**GOVERNO DO DISTRITO FEDERAL**  
SECRETARIA DE ESTADO DE DESENVOLVIMENTO URBANO E HABITAÇÃO DO DISTRITO FEDERAL

Parecer SEI-GDF n.º 8/2023 - SEDUH/CAP/COVIR

O requerimento que originou o processo administrativo 00390-00006250/2020-41, referente ao endereço SRIA I, QI 7, Conjunto F, lote 94, GUARÁ/DF, foi protocolado em 22/09/2020, solicitando "Alvará de Construção, nos termos da Lei nº 6.412/2019 (que versa sobre o Alvará de Construção de 7 dias para habitação unifamiliar de uso exclusivo), para obra de modificação com alteração de área de residência unifamiliar. O pedido foi analisado e foram feitas 03 Notificações de Exigências. Após o cumprimento da última exigência, foi emitido o Alvará de Construção nº 145/2021 (54849121), em 27/01/2021, com uso RESIDENCIAL UNIFAMILIAR e área total de construção de 599,60m², sendo área existente de 89,56 m² e acréscimo de 510,04 m²), conforme área indicada no TRCN (54826570), com base na Lei nº 6.412/2019 e Decreto nº 40.302/2019, e encaminhado para o interessado por meio de correspondência eletrônica (54939579).

Figura 6: Projeto aprovado da Edificação 2 (SRIA I, QI 07, Cj. F, Lote 94 – Guará), cuja arquitetura não esconde as funções a que se destina: diversas unidades imobiliárias independentes. Fonte: fls. 62/66 do PA SEI 390.00006250/2020-49

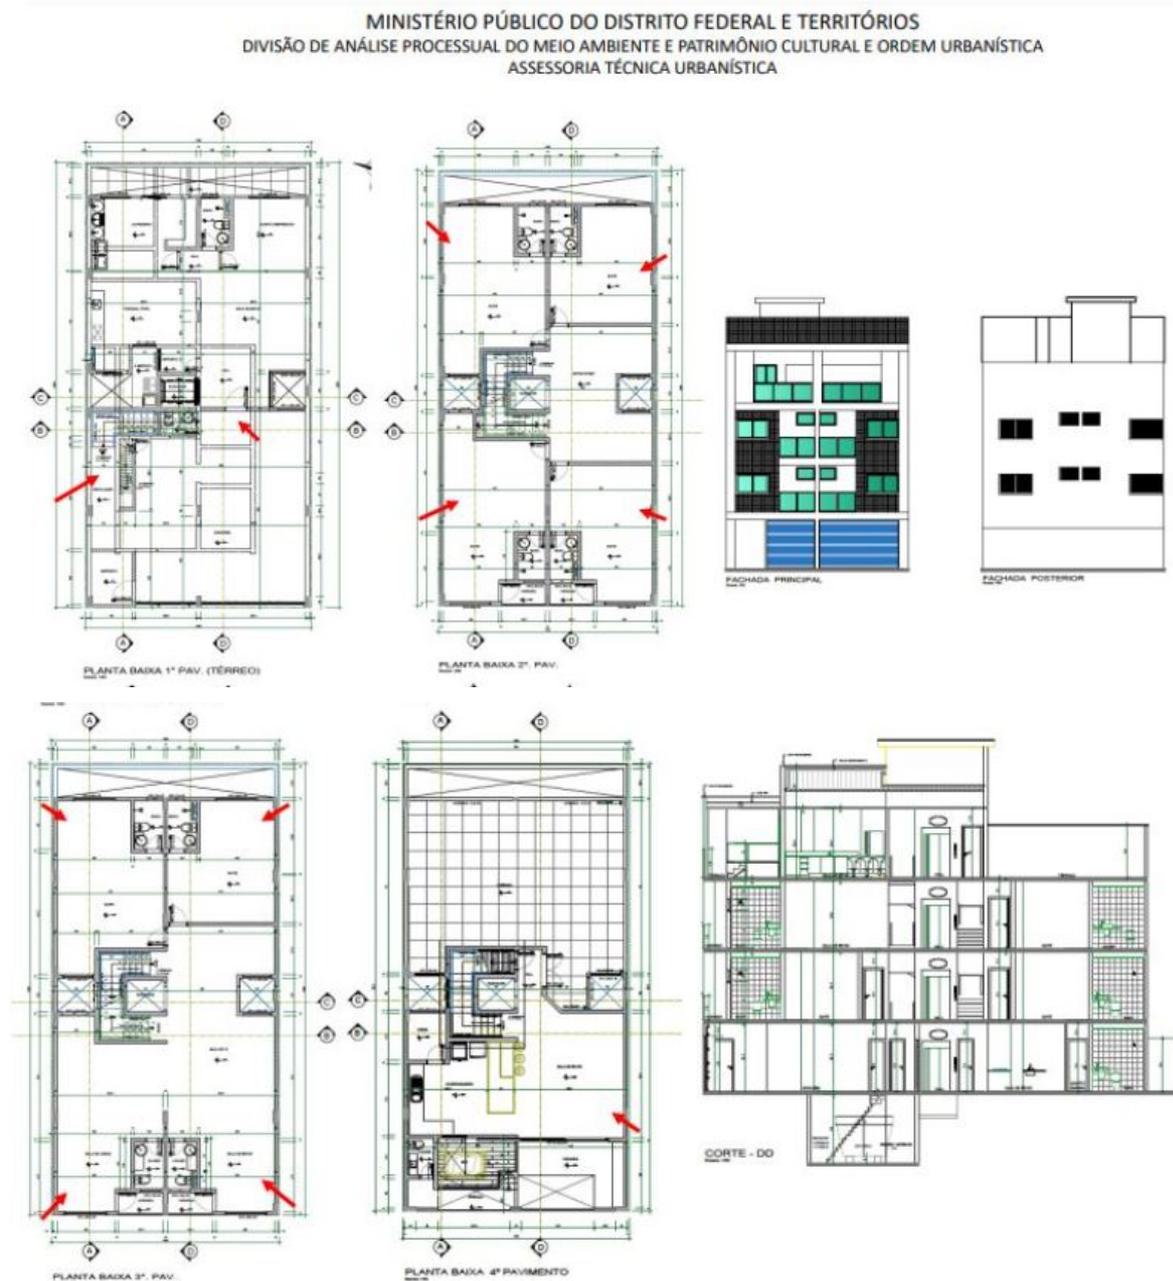
Trata-se de edificações que, apesar de buscarem o licenciamento para edificação unifamiliar, o projeto de arquitetura não esconde as funções a que realmente se destina: habitação coletiva – multifamiliar de apartamentos do tipo quitinetes, cuja execução ratifica as intenções de projeto.

As edificações apresentam características de habitação multifamiliar diante dos índices extrapolados, individualização dos compartimentos e duplicação de pavimento tipo, notórios pela fachada e, sobretudo, pela flagrante tipologia da arquitetura que a define, presente desde a origem

Portanto, mesmo com a declaração feita pelo TRCN objeto do Alvará de Construção nº 145/2021- retificador, que o uso é residencial com atividade de habitação unifamiliar, o projeto depositado apresenta características que remetem à habitação multifamiliar, sendo que tanto pela norma vigente à época, PDL, como pela norma vigente atual, LUOS, a atividade de habitação MULTIFAMILIAR não é permitida para o lote.

**1. Quanto a falsidade ideológica praticada pelos subscritores dos respectivos requerimentos e projetos no tocante ao uso da edificação:** Considerando o projeto depositado e Alvará de Construção emitido com uso residencial/atividade habitação unifamiliar X Parecer do MPDFT onde afirma que a construção está desvirtuando a atividade de unifamiliar para multifamiliar e o relatório encaminhado pelo DF legal corroborando com o Parecer, entendemos que o projeto depositado apresenta características de habitação multifamiliar.

Imagem extraída da prancha de arquitetura 04/05 do projeto depositado

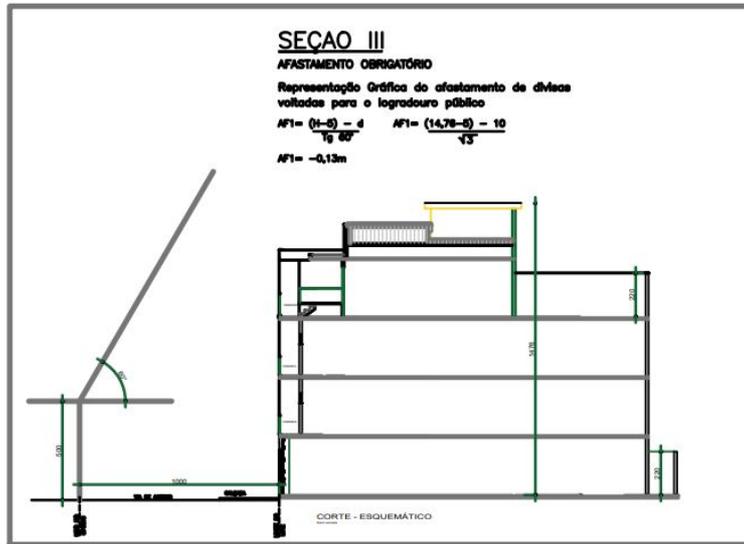
O autor alega que a altura máxima do projeto foi cumprida conforme o PDL do Guará, e que foi apresentado o cálculo do cone de afastamento na prancha de arquitetura 04/05 depositada, conforme dita os art. 48 a 53 do PDL:

O Parecer do MPDFT, detalha que houve um extrapolamento quanto a altura da edificação, porém foi considerado a altura máxima de 10,50m conforme a norma urbanística da LUOS, o que não se aplica ao caso em questão.

De fato, a legislação urbanística vigente declarada no TRCN, que era o PDL, não trazia distância numérica de afastamento, tampouco de altura, e sim as fórmulas que eram feitas para o afastamento em função da abertura de janelas para vizinhos e o afastamento para logradouro público. Em projeto, consta uma cota na planta de situação de 10,00m que seria a possível distância do lote em relação ao meio fio oposto da via para o cálculo de afastamento da fachada voltada para logradouro público. Porém, ao verificar a planta urbanística do lote, PR 2/1, não consta a medida do meio fio oposto tampouco uma via em frente ao lote, então não temos como afirmar se a largura de 10,00m para o cálculo da fórmula inserida em projeto está correta.

A altura total da edificação informada em projeto é de 14,51m, e na PR 2/1 referente ao lote não consta a medida do meio fio oposto, sendo assim não foi possível realizar o cálculo do cone de afastamento. Entretanto, como a distância do meio fio aparenta ser superior a distância de 10,00m apresentada pelo autor do projeto, concluímos assim que não houve extrapolação de altura já que não existia uma altura máxima descrita no PDL e sim uma fórmula do cone de afastamento em função do potencial construtivo.

**3. Quanto ao extrapolamento da altura máxima permitida:** Como não consta na PR 2/1 a cota referente à distância do lote em relação ao meio fio oposto, não foi possível confirmar se a edificação está em conformidade com o cone de afastamento. Entretanto, como a distância do meio fio aparenta ser superior a distância de 10,00m apresentada pelo autor do projeto, concluímos assim que não houve extrapolamento de altura já que não existia uma altura máxima descrita no PDL e sim uma fórmula do cone de afastamento em função do potencial construtivo.
